# 2・3号炉海水配管トレンチ閉塞工事に伴う 福島第一原子力発電所実施計画Ⅲの変更申請について

2016年6月13日  
東京電力ホールディングス株式会社

### Ⅱ-2-6 添付資料-13 汚染された地下水の港湾への流出抑制策等について(文案より抜粋)

### 【2号炉】

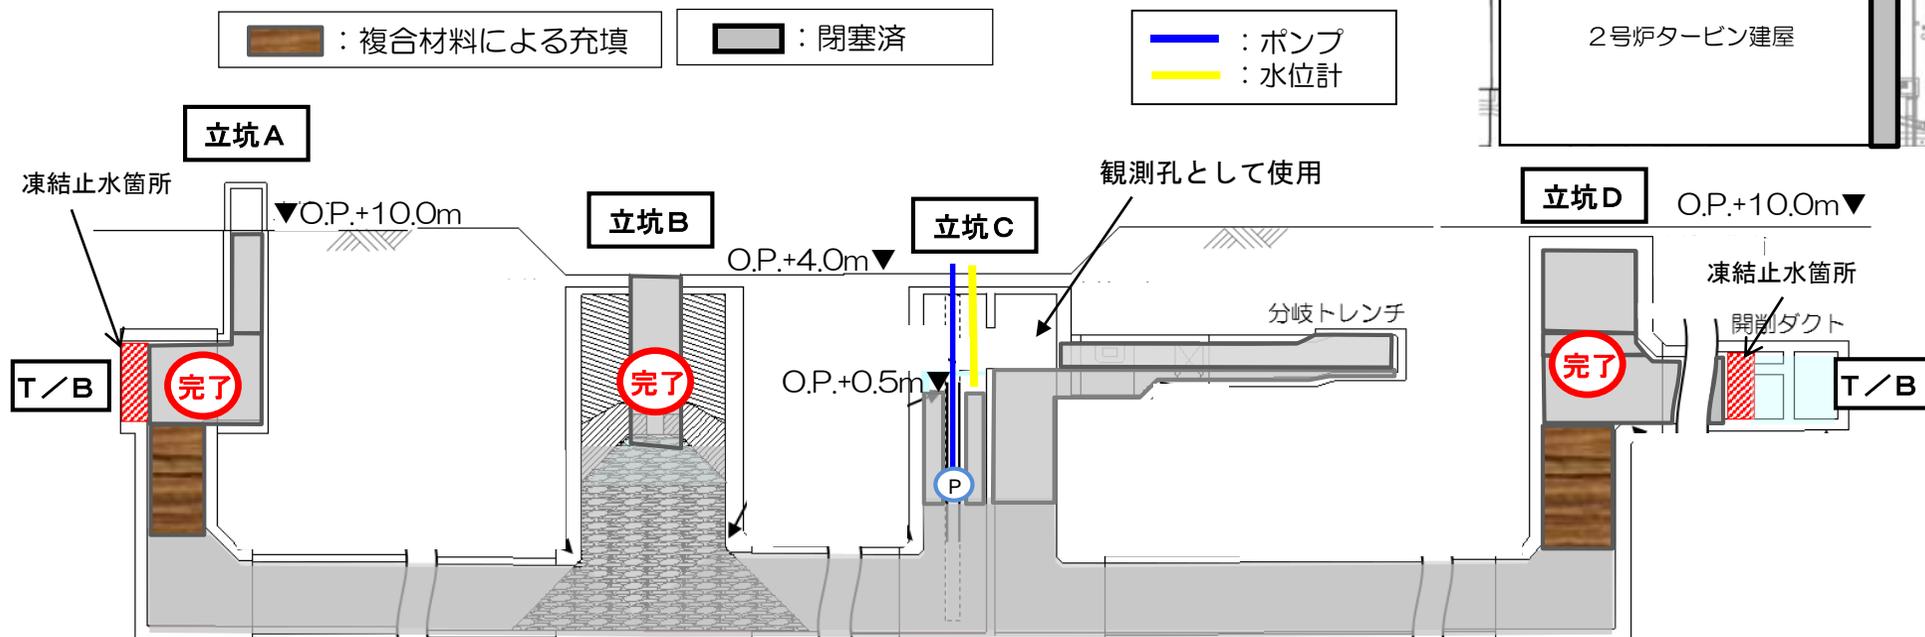
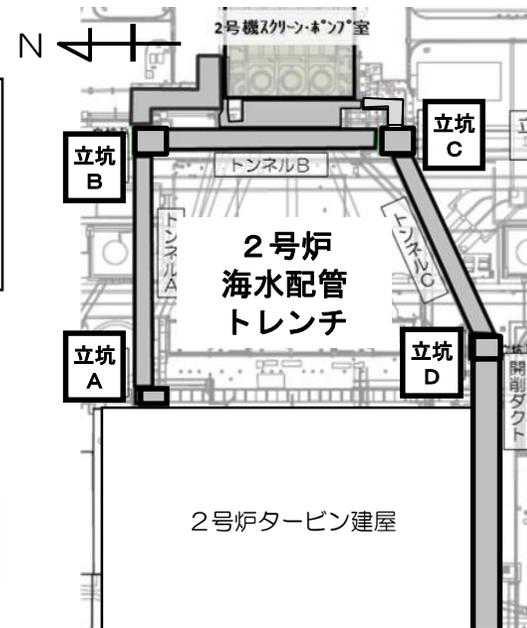
- ・立坑Cの充填を開始した時点※を「充填完了」とする。

※ 充填時は、事前に規制庁殿へご連絡した上で実施する。

2号炉海水配管トレンチ概略断面展開図

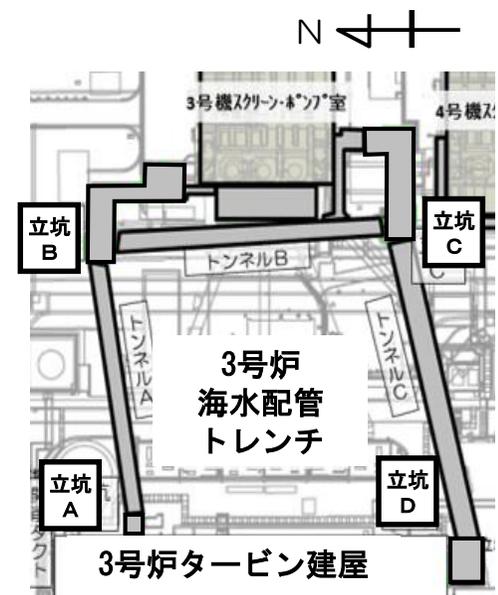
- 6月30日に、トレンチ内滞留水の移送完了。
- 立坑A、B、Dは、地表面まで充填完了。
- 凍結止水は、当面、継続する方針。

3号炉海水配管トレンチ概略断面展開図

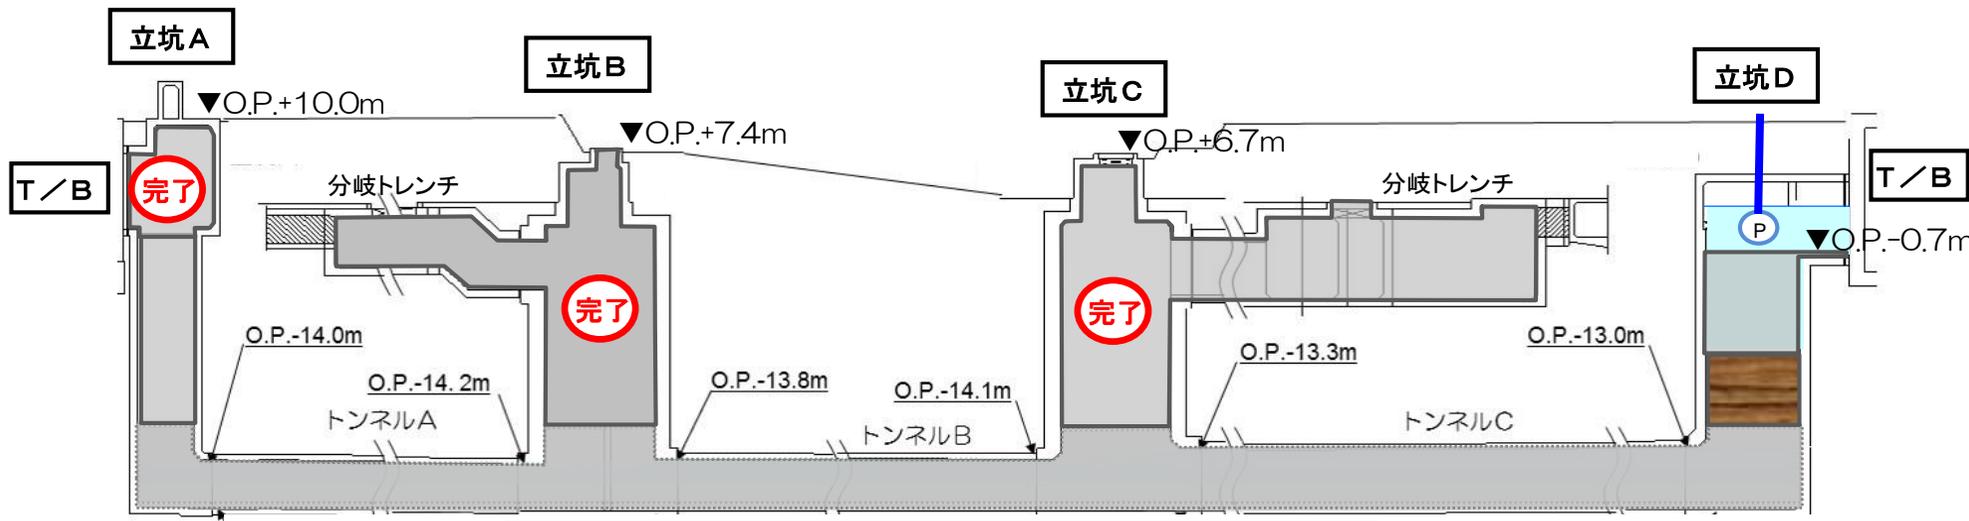
- 7月30日に、トレンチ内滞留水の移送完了。
- 立坑A、B、Cは、地表面まで充填完了。
- 立坑Dは、建屋と繋がっており、今後、建屋滞留水の水位低下に合わせて充填する方針。
